MONUMENTENWACHT

Inspectierapport 2023

Object: Voorhuis en Achterhuis

Straat: Herenstraat 75

Vorgevel, twee erkers

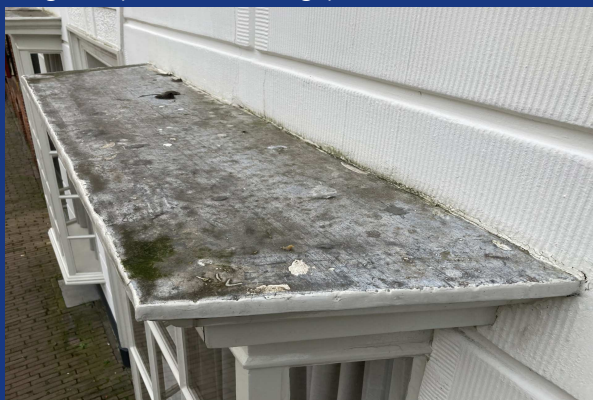
Deze vertonen noodafdichtingen. Tevens is het afschot van de loodafdekking onvoldoende. Hierdoor wordt het stucwerk ook aangetast (de kit is verdroogd).

Scheuren definitief herstellen met lood en het afschot verbeteren.

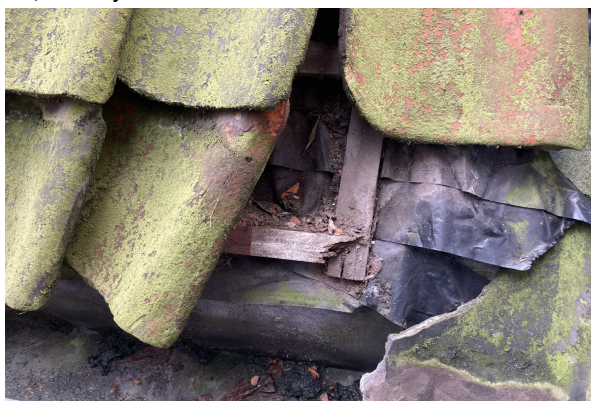
Aan gevel 3 is op de roedes de verf onthecht.

De liggende delen nazien en bijwerken.

- dakvlak 1-2-4 muurlood

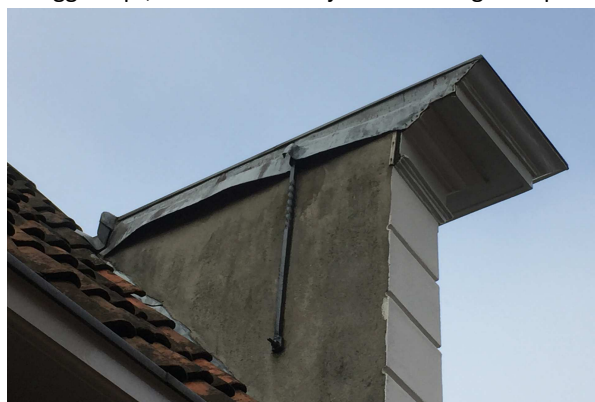
Het muurlood is plaatselijk losgekomen en uitgevallen.

Vastzetten muurlood in combinatie met voegwerkherstel rollaag.

- pleisterwerk in de kelder

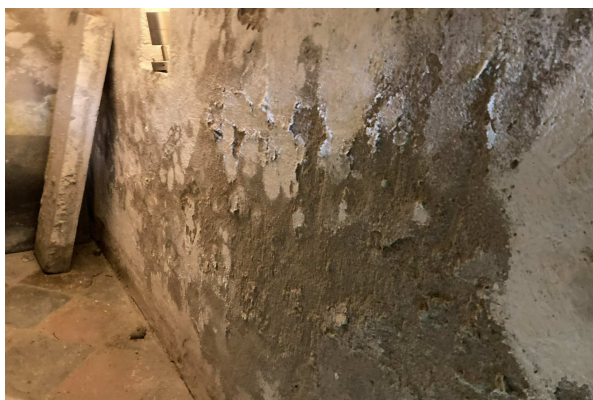
Het pleisterwerk vertoont sporen van zoutuitbloei.

Het zout (dit is hygroscopisch) geregeld vegen en afvoeren.

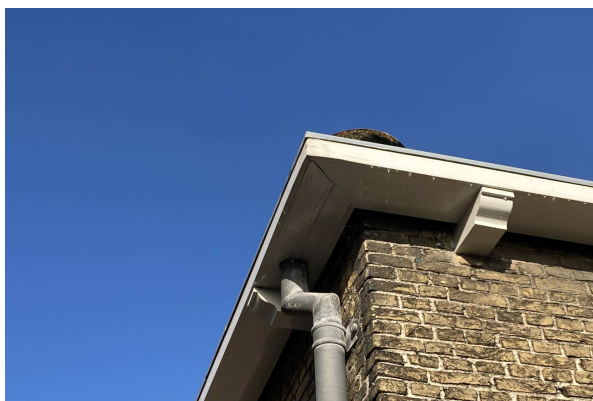
Plaatselijk vertoont het schilderwerk kripscheuren.

Het schilderwerk nazien en waar nodig bijwerken.

- gevelankers, algemeen

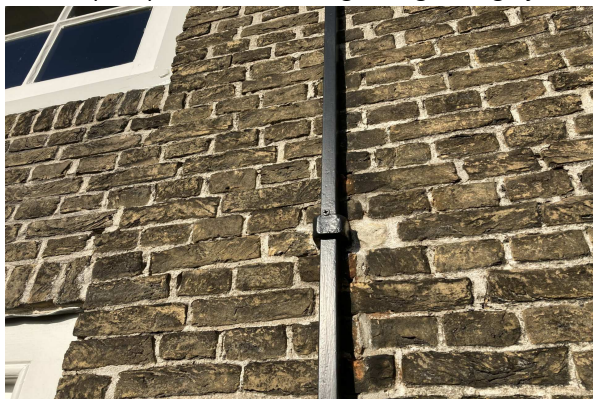
Wel lijkt het er op dat enkele schieters met een spaanplaatschroef tegen uitzakken worden behoed. Dit is niet de correcte manier omdat spaanplaatschroeven erg roestgevoelig zijn.
